广州大道天河立交内涝改造工程 可行性研究报告

《广州大道天河立交内涝改造工程可行性研究报告》初审意见回复

《广州大道天河立交内涝改造工程可行性研究报告》专家评审意见及回复

图 7.8 广州大道圣丰广场附近雨水压力管平面图

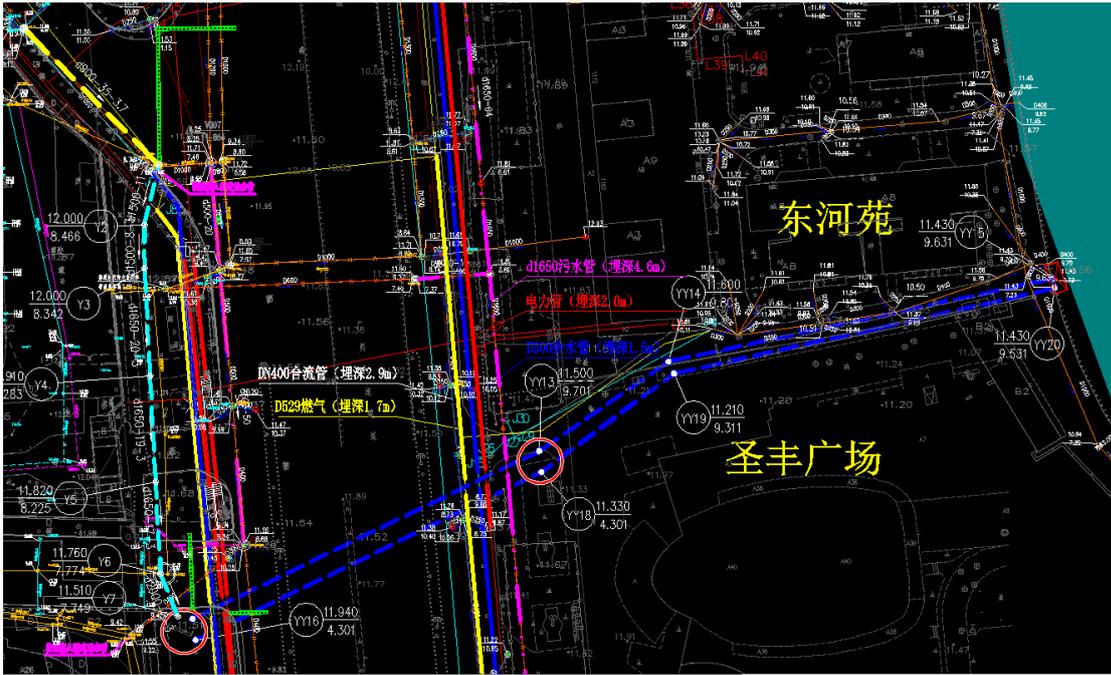
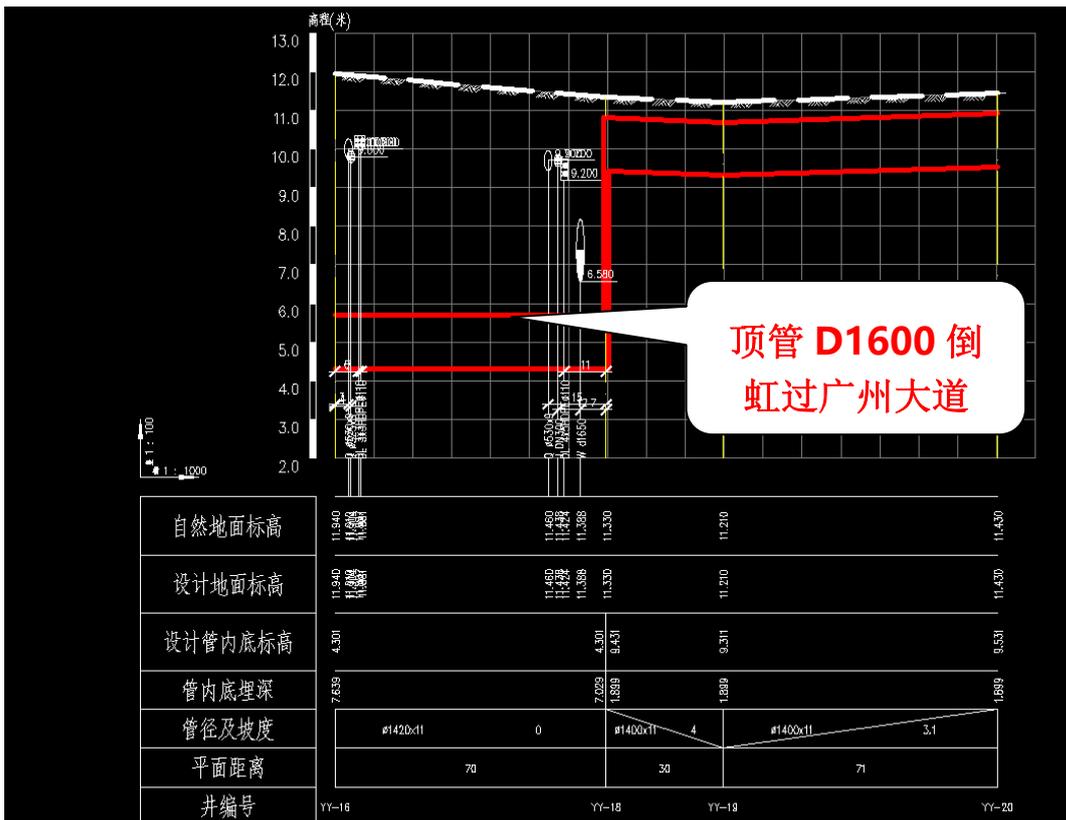
6. 复核 D1600 转 2X1200 压力管的必要性。

回复：圣丰广场地下车库顶板与地面间的覆土深度薄，转换成 2 条 d1200 钢管是有必要的。具体方案可在下一阶段深入核查圣丰广场结构边线后再做调整。

图 立交雨水篦子改造图

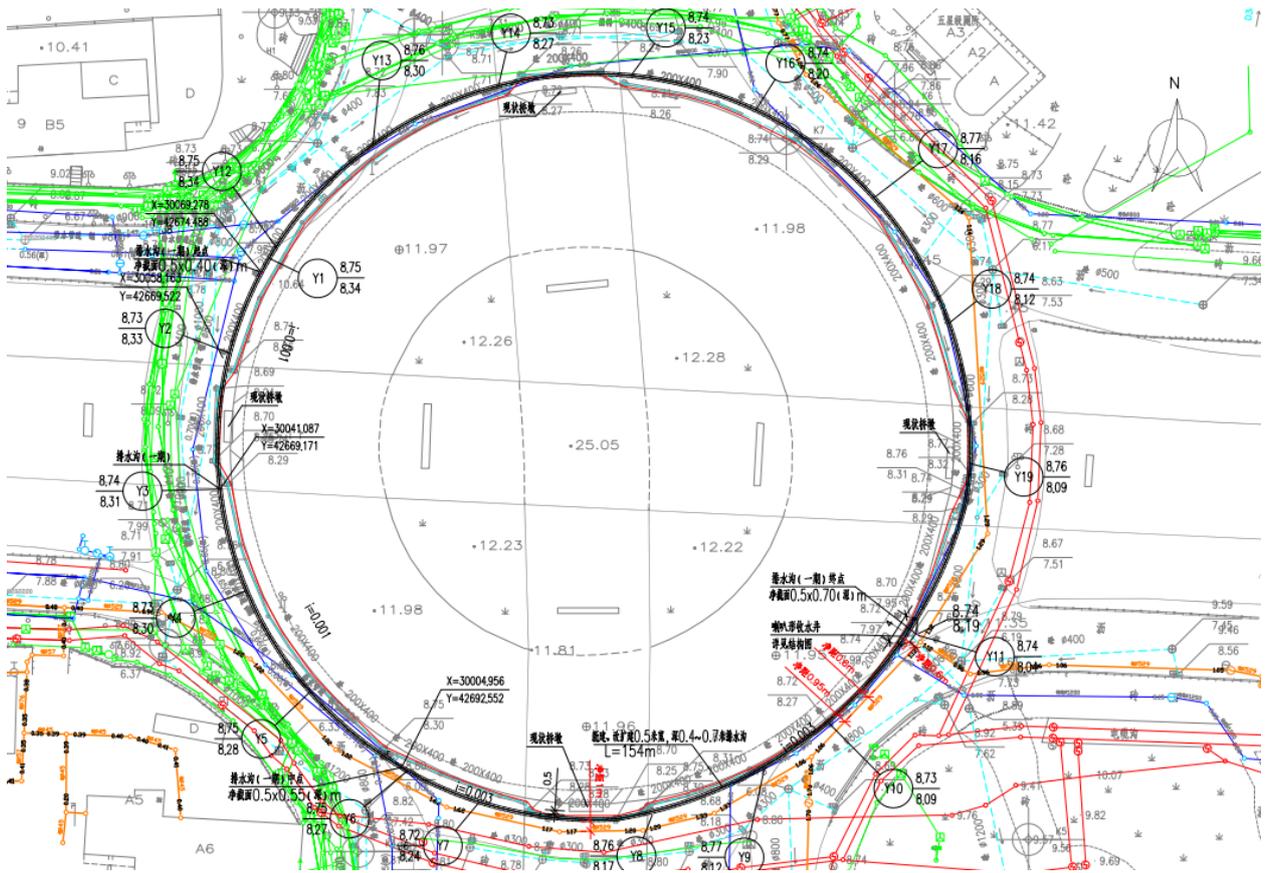
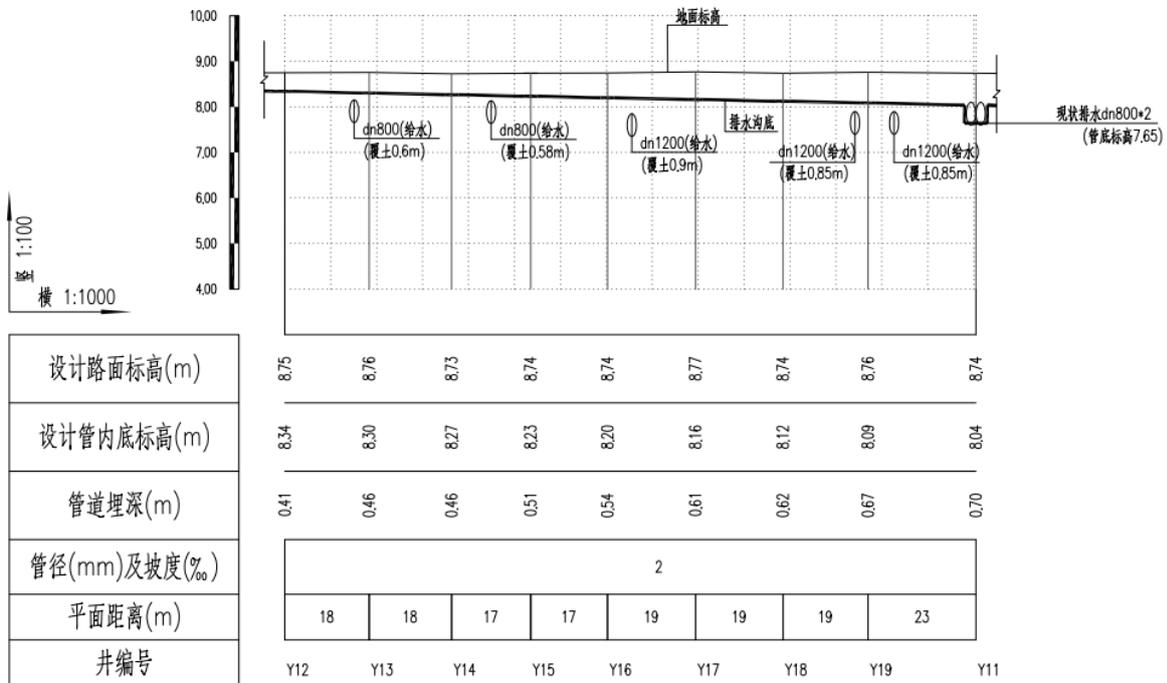
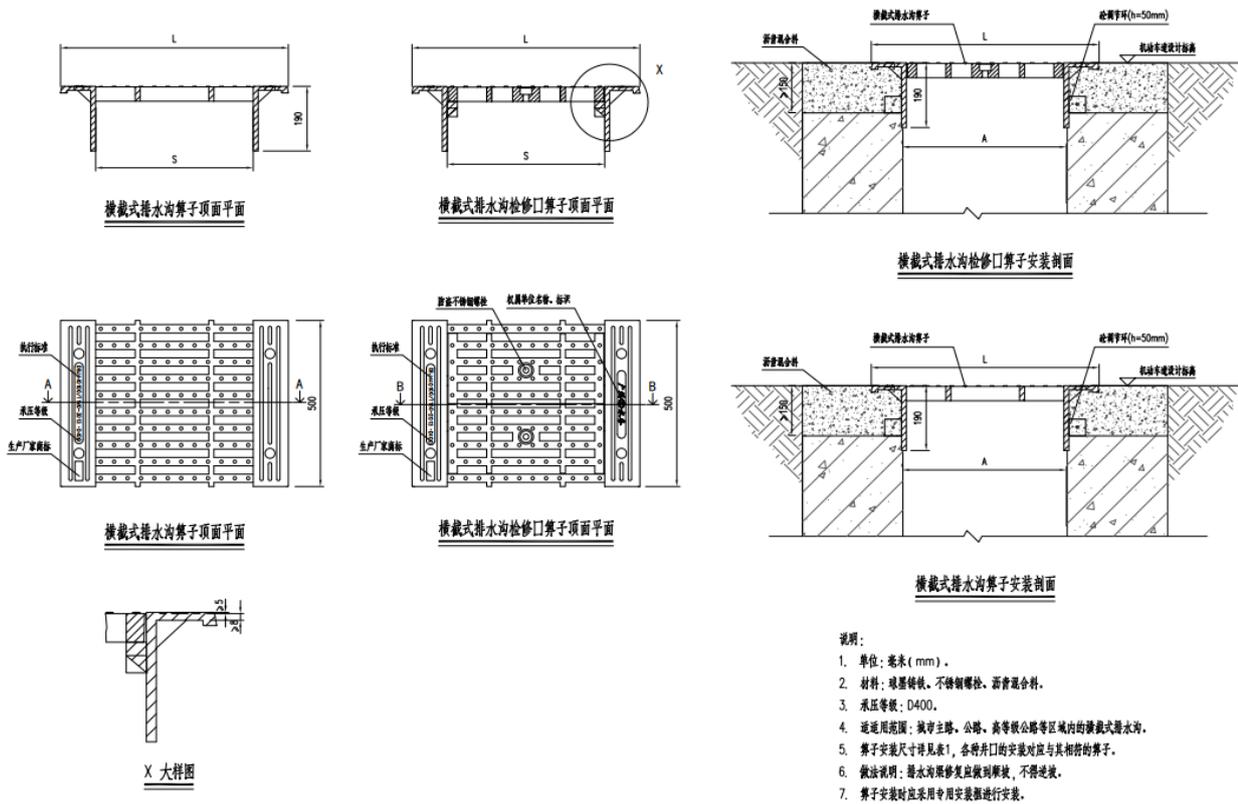
6.完善立交北半圈雨水篦子改造方案。

回复：已补充，详见7.4.2节。

图 7.26 打通末端出涌管

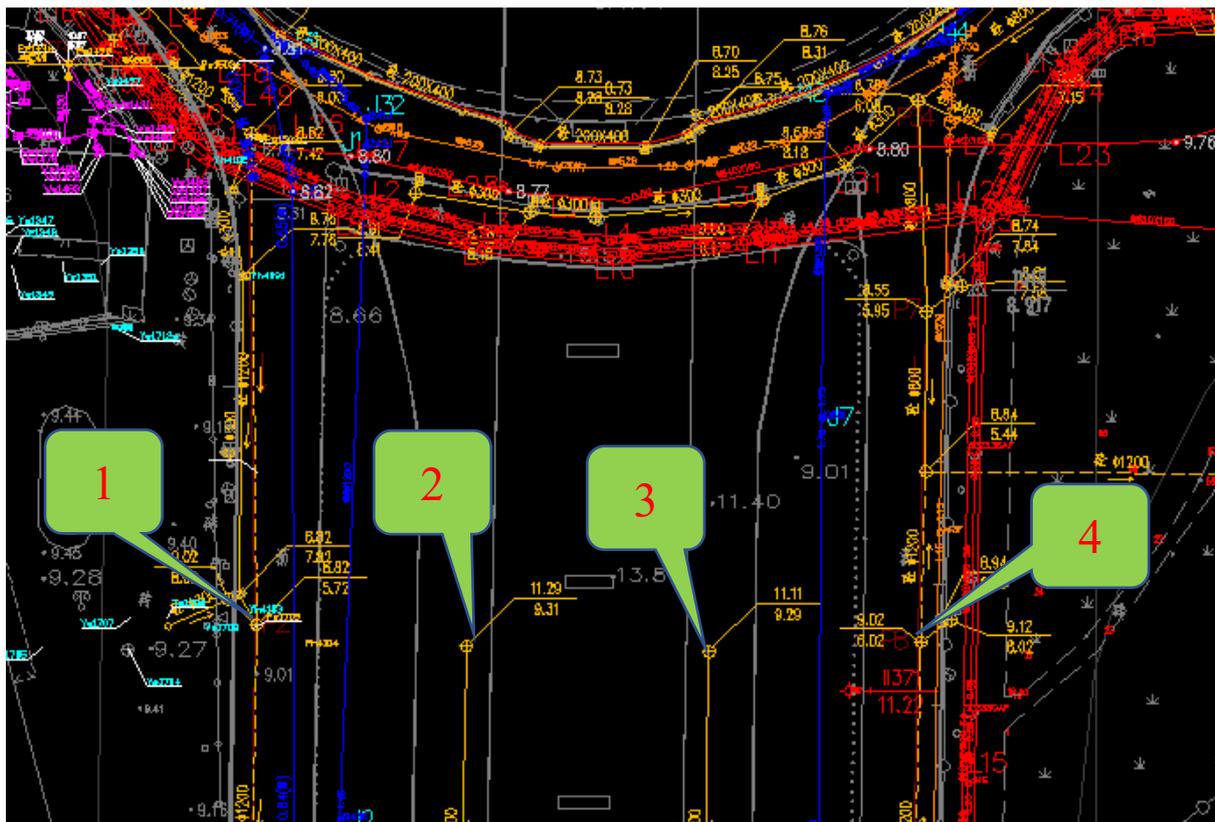
2. 优先恢复既有排水出路，改造天河北路西渠箱出口，南端 4 处出沙河涌排口。

回复：4 处出沙河涌，标高上主干管均被涌边截污管挡住，无法直接出涌，中间 2 条管为 d400, 启动标高为 9.31m, 天河立交最低点标高为 8.70m, 不能接驳，否则雨水倒入立交底部加重内涝，详见 7.5.1 节。
